CADANGAN MEMBINA PEMBANGUNAN BERCAMPUR DI ATAS LOT 21135, PERSIARAN CASSIA BARAT 3, MUKIM 13, SEBERANG PERAI SELATAN, PULAU PINANG YANG MENGANDUNGI:-

CONSTRUCTION DRAWING

PELAN LANTAI ARAS 1
PELAN LANTAI ARAS 2
PELAN LANTAI ARAS 3
PELAN LANTAI ARAS 3A

DWG STATUS	BLOCK	BLOCK	DWG NO.	DWG NO.	REVISION
CA	–	–	101	–	A.06

3 PELAN LANTAI ARAS 3
103 SKALA = 1 : 400

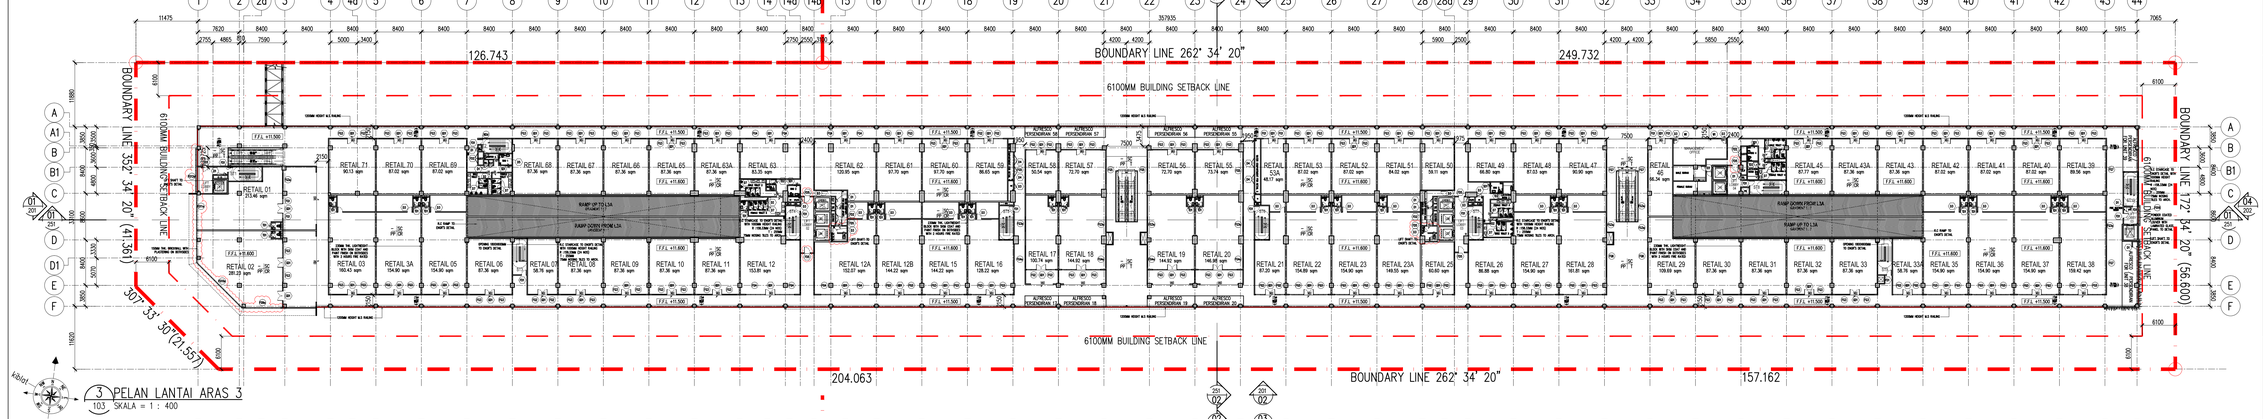
REV.	DATE	DESCRIPTION	REMARK
A.04	AUG 2017	LEV-3 RETAIL UNIT NO. 17,18,19 & 20- DOOR TO RESET IN, OMIT INTERNAL DOOR & REVISE CA DRAWING	–
A.05	JULY 2018	REVISED PLAN (CLOUDED)	–
		LEV 1 – ADD NEW TOILET AT RETAIL 49 ,GLASS DOOR AT LIFT LOBBY AND MAIL ROOM	
		LEV 2 – ADD NEW WALL AND DOOR AT LIFT LOBBY , STAIRCASE 1,2 & 10 ,WINDOW W24~S1,S2,S3 & S4 WINDOW,W24~S1	
		LEV 3 – ADD NEW WALL AND DOOR AT LIFT LOBBY , STAIRCASE 1& 10 ,WINDOW,W24~S1	
		LEV 4 – ADD NEW WALL AND DOOR AT STAIRCASE 1 & 10 WINDOW,W24~S1,2 , WALL AND DOOR ALIGN WITH RC CORE~ LIFT 5,6&7 LOBBY	
		TOILET 4 – REVISED LAYOUT LEV 1,2 & 3	
		REFUSE CHUTE – ADD NEW WALL AND DOOR ~LEV 1,2 & 3	
		DRY RISER WALL OMITTED ~ G1 & G ~ LEV 1~4	
SEPT 2018		LEV 4~B – ADD NEW ADITIONAL DOOR (D3) LIFT LOBBY AND MAIL ROOM	abdul rahim
		LEV 4~B ~MOTORCYCLE PARKING NUMBERS	
A.06	NOV 2018	REVISED PLAN (CLOUDED)	JANICE
		LEV 1 – LPG ROOM~GRILLE TO ADD WALL

MSF & SUCTION ROOM~WALL ALIGN TO COLUMN	
		REFUSE CHUTE ROOM~DOOR LOCATION & SIZE (FD30) NEW WINDOW PANEL	
		BOOM GATE NEW LOCATION	
		LEV 2 – REFUSE CHUTE ROOM~DOOR LOCATION & SIZE (FD30) NEW SIZE (FD30/FD/FD1/FD2/FD3) NEW SIZE AND PANEL	
		LEV 3 – REFUSE CHUTE ROOM~DOOR LOCATION & SIZE (FD30) NEW SIZE (FD30/FD/FD2/FD3/FD4/FD5) NEW SIZE AND PANEL	
		LEV 4 – NEW FACADE TO REVIEW FACADE CONSULTANT DRAWING AND DETAIL
